Progetto per la realizzazione di impianto eolico denominato "Poggio alle Pancole" Comune di Lajatico (PI).
Codice della procedura 7874 data di avvio 4-1-2022.

Progetto per la realizzazione di un impianto eolico, denominato "Poggio alle Pancole", costituito da n. 7 aerogeneratori, per una potenza complessiva pari a 42 MW, e delle rispettive opere di connessione alla RTN, da realizzarsi nel Comune di Lajatico (PI). Cod procedura 7874

OSSERVAZIONI – ALLEGATO 3

IMPORTANZA STORICO CULTURALEE PAESAGGISTICA DELLE VISTE DALLA ROCCA DI PIETRACASSIA

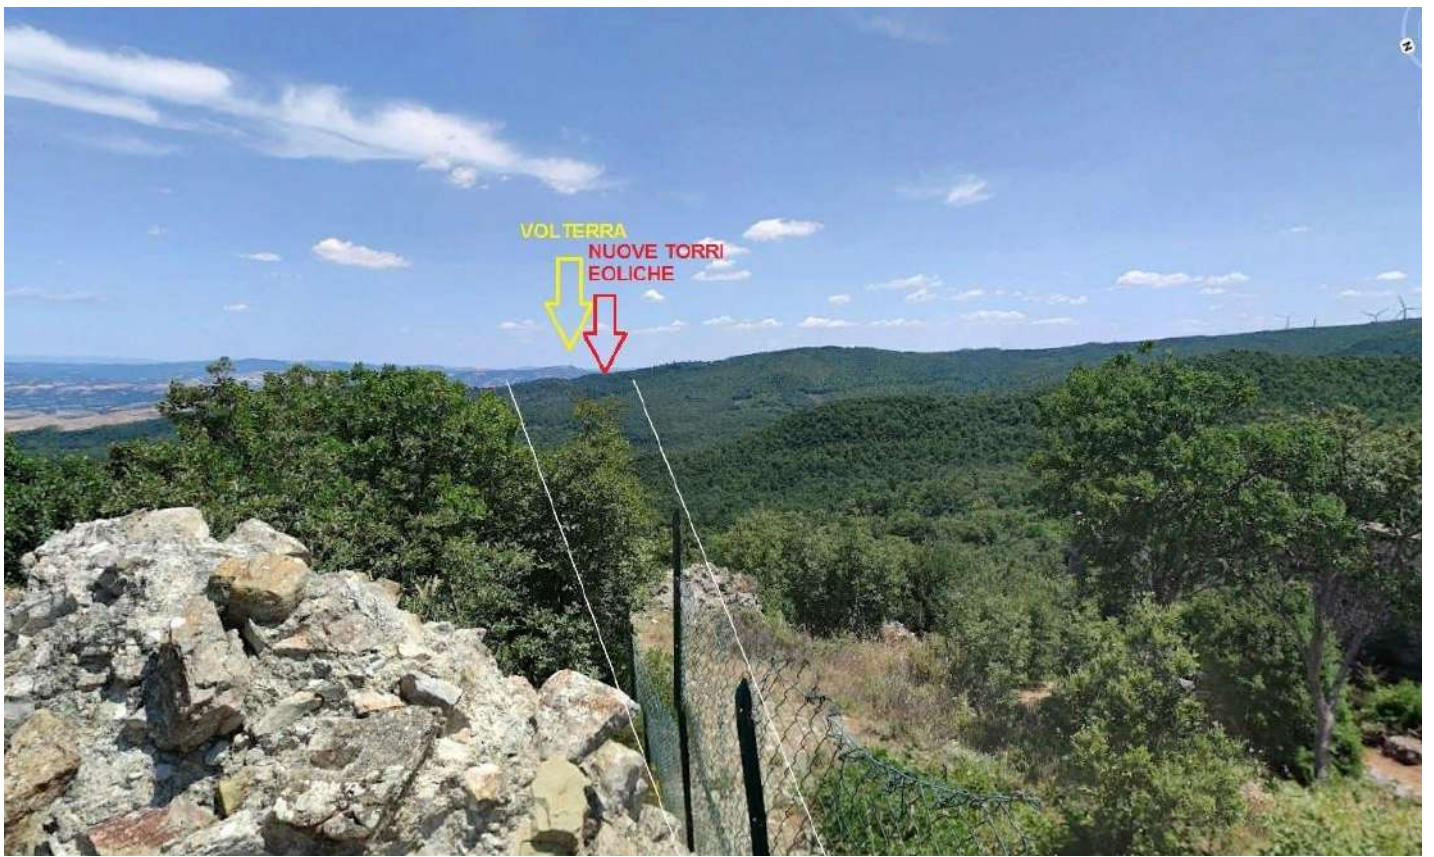
Il progetto del nuovo parco eolico invece è posto proprio lungo la direttrice Rocca di Pietracassia – Volterra, e le prime torri eoliche sono site ad una distanza molto ridotta dalla Rocca (meno di 2 chilometri). La realizzazione del Parco potrebbe perciò distruggere per sempre la più importante direttrice visiva storica che ancora possiamo apprezzare, con grave, insipiente e irreparabile danno al paesaggio, alla storia e alla cultura del territorio.

Vista dalla Rocca di Pietracassia verso Volterra – il nuovo parco eolico andrebbe ad impattare proprio sulla direttrice, e posto a meno di 2 chilometri, impedirebbe la vista di Volterra dalla Rocca; il parco eolico esistente, visibile sulla destra, è posto tra 4 e 6 chilometri, ed è èarzialemente nascosto da un colle più alto.

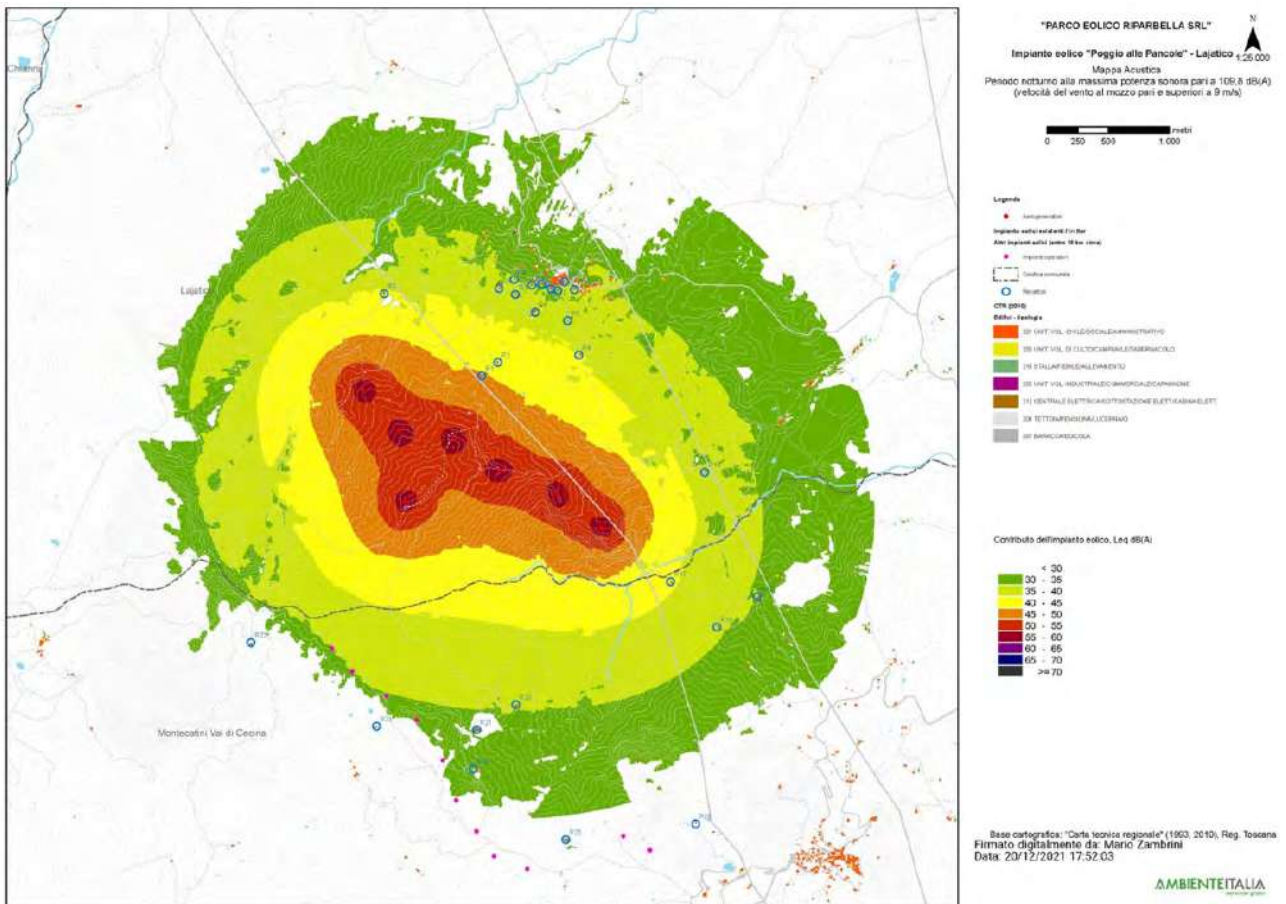
3. Nella valutazione del criterio differenziale a finestre chiuse si fa riferimento a un modello di facciata del fabbricato assolutamente non verosimile: il potere fonoisolante di un vetro 3 mm viene dichiarato 30 dB. Il potere fonoisolante di un vetro 3 mm, basta fare una veloce ricerca in letteratura, non supera i 25 dB e se ragioniamo di infisso nel suo complesso non siamo sopra i 20 dB. L'assunto della stanza 4 metri per 4 metri e volume 43 mc non è assolutamente cautelativo perché le camerette abitabili hanno superfici di calpestio inferiori ai 10 mq e volumi inferiori ai 30 mc. In ogni caso è pieno di stanze con superficie di calpestio inferiore ai 16 mq, basta una qualsiasi camera matrimoniale. La stima dell'indice dell'isolamento di facciata è quindi del tutto sovrastimata, quindi errata e porta a dichiarare che il livello di rumore ambientale a finestre chiuse è inferiore al limite di applicabilità sia di giorno che di notte. Ciò non è corretto e, in situazioni di bassa rumorosità residua come stimata/misurata dai tecnici, quando il differenziale si applica, SI SUPERA. Risulta evidente che senza l'assunto della valutazione errato dell'isolamento di facciata il criterio differenziale a finestre chiuse risulta superato.

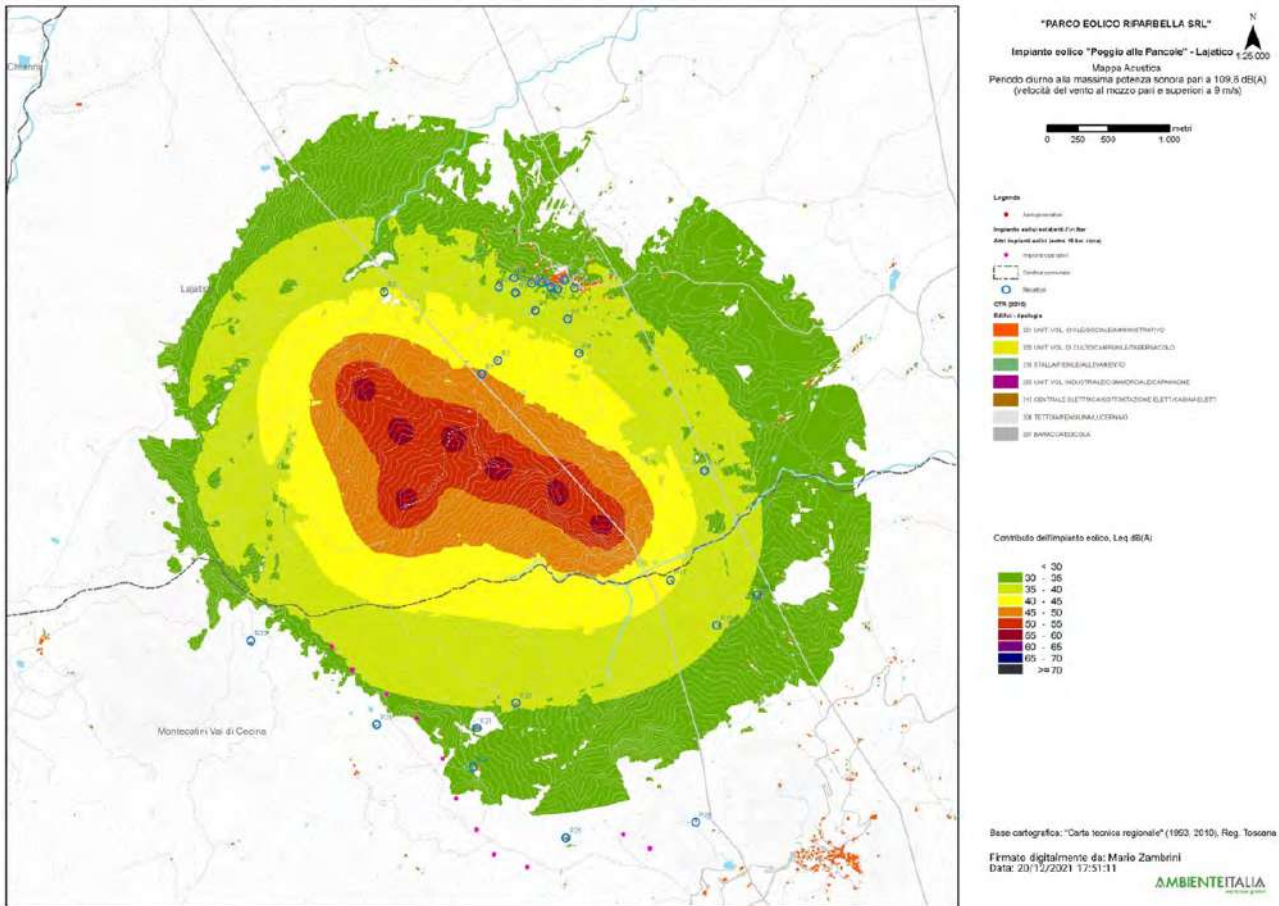
4. L'osservazione ancora più cogente riguarda l'assunto dell'abbattimento di una parete a finestre aperte pari a 10 dB. 10 dB di abbattimento, prova qualsiasi misura che si possa fare in qualsiasi situazione, può andare bene in caso di parete molto grande, di importante R_w e con finestra piccola, inferiore al 5% della superficie finestrata. Già una stanza normalissima di una cameretta con finestra 1,2x1,4, mediante misura a 1 m dalla facciata in esterno e una all'interno con fonometro a 1 m dalla finestra aperta e oltre 1 m dalle altre superfici riflettenti microfoni a 1,5 m di altezza non presenta abbattimento del rumore superiore a 6 dB, a meno di non avere all'interno un ambiente sovraccarico di arredi solo fonoassorbenti in una condizione assolutamente non realistica. Se poi ci spostiamo a una camera con una banale porta finestra da 1,2mx2,4m si perde un ulteriore dB di abbattimento e in situazioni, che esistono tranquillamente, di infissi ampi (tipo 1,8x2,4 o 2x2,4 o anche oltre) si arriva a situazioni in cui l'unico abbattimento che offre la parete è la riduzione di 3 dB dati dai coefficienti di riflessione di facciata. Coefficiente di riflessione di facciata che, oltretutto, qui non risulta valutato.

Se ne deduce che ipotizzando un abbattimento delle pareti inferiore a quello della valutazione e conforme alle stime riportate il criterio differenziale a finestre aperte si applica e SI SUPERA, sempre con riferimento ai bassi livelli di rumorosità registrati e che sono caratteristici della zona.

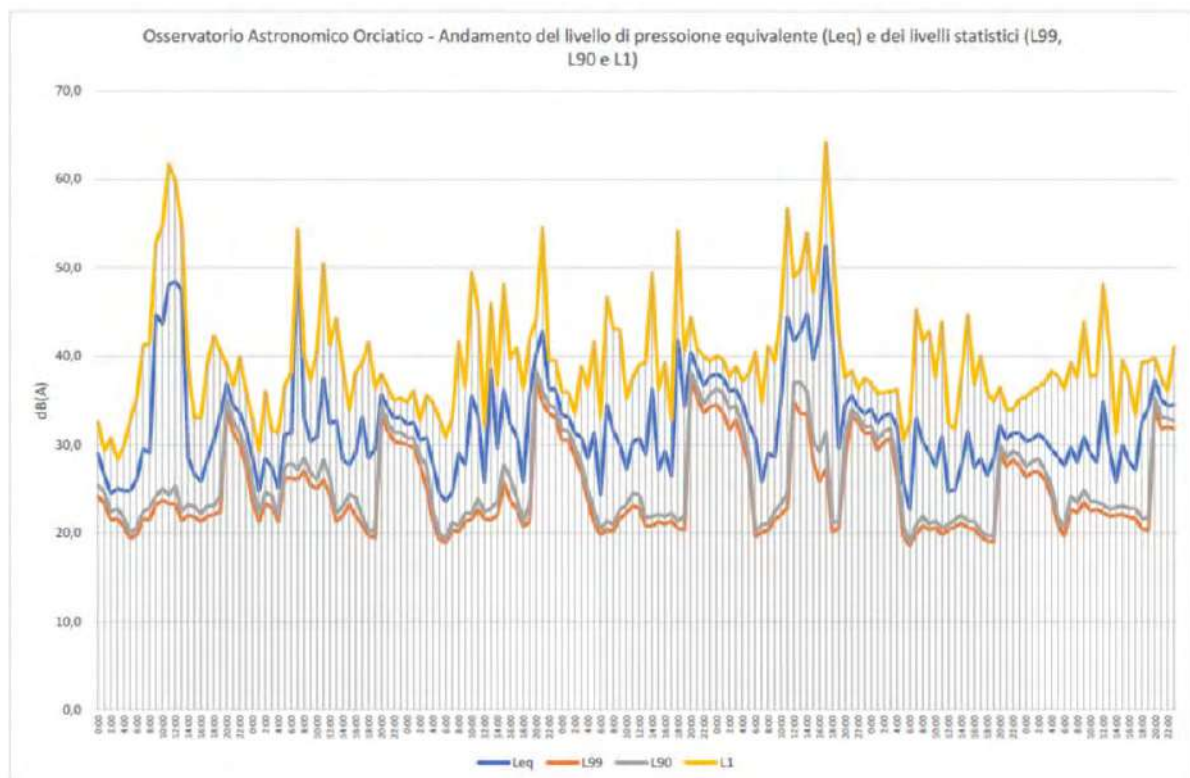
pagina 28 che in corrispondenza di livelli di pressione equivalente Leq intorno ai 45 dB(A), i livelli

di pressione istantanea L1 si aggirano intorno ai 63 e 65 dB(A) o comunque superiori a 50 dB(A) e questo per periodi di 4 e 9 ore, quindi per buona parte della giornata.
